# Vigtige oplysninger – Dell OptiPlex 790/990

## Bundkort

Figur 1. Bundkort af en tidligere version af bundkortet med kølelegeme

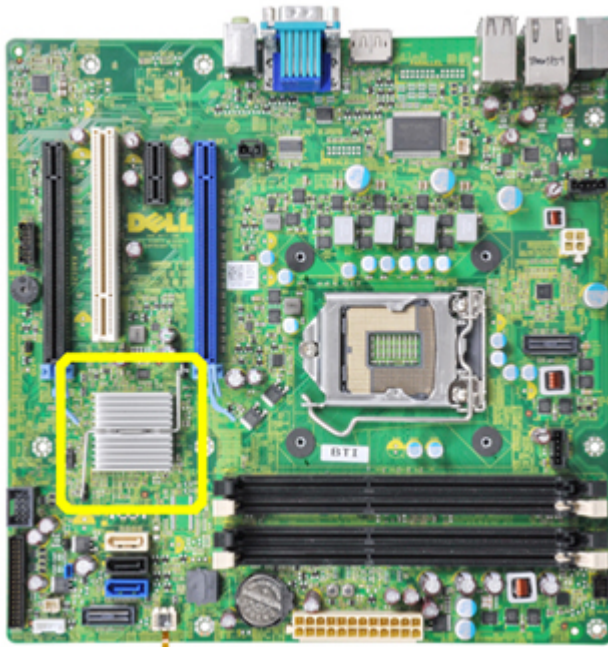
Følgende billede viser en tidligere version af bundkortet leveret med kølelegeme.

Alle bundkort leveret med A11-versionen eller højere vil IKKE indeholde kølelegemet.

**BEMÆRK:** Hvis BIOS er nedgraderet til en tidligere version end A11-versionen, vises en fejlmeddelelse.

Figur 2. Bundkort med varmfølør og kølelegeme er fjernet

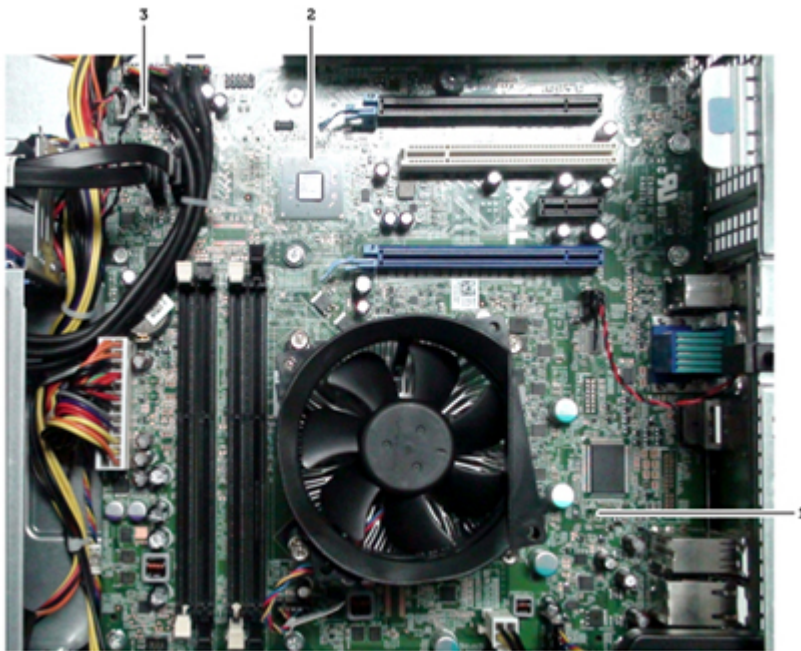
Strømforsyningens varmfølør er kun fjernet fra desktopkabinettet.

1. varmfølørstik-1 og kabel fjernet
2. chipsættets kølelegeme er fjernet
3. varmfølørstik-2

**BEMÆRK:** Hvis du har genmonteret bundkortet med et nyt bundkort til Desktopkabinettet, skal du altid sørge for at BIOS-versionen er A11 eller højere.

**ADVARSEL:** Hvis du ikke har opdateret BIOS, kan du modtage **Alert! Chipset heat sink not detected (Alarm! Chipsættets kølelegeme blev ikke registreret)-fejlmeldelse under selvtest, der blev udført ved start (Power on self test – POST)**
